No. 2 サージタンク のり面切取工事のノウハウ

サージタンク 法面切取工事について

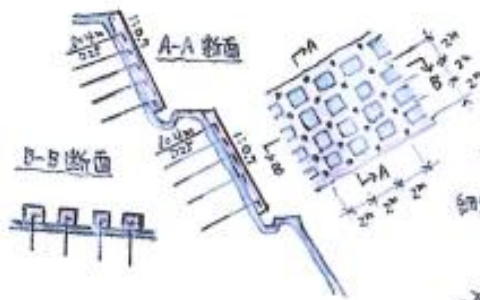
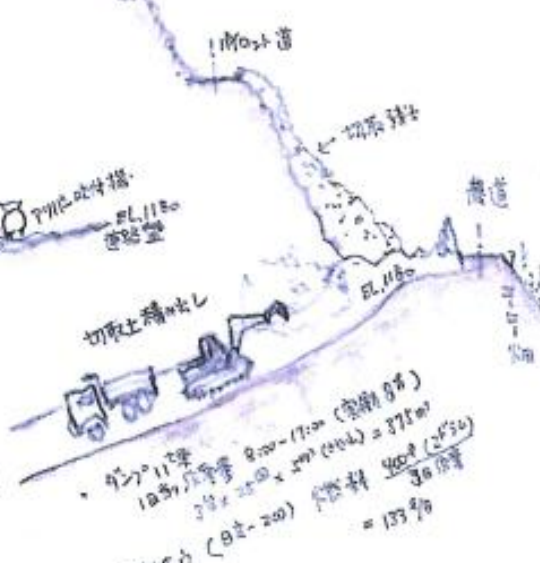
2012. 7. 4 法面保護をフリフレームに変更

設計条件 $C = 2.5m$, $\phi = 18^\circ$ 程度
 今の法面は少し悪いが、
 中々の発生しない計算結果。
 従って、表面の補強が必要である。
 法面地山に吹付が不審せり、裏に空路がある。
 この状態になっても、割れずには効果を得られ、
 「格子状の構造にはなく」これが「フリフレーム」である。

2012. 9. 24 → コンクリート擁壁
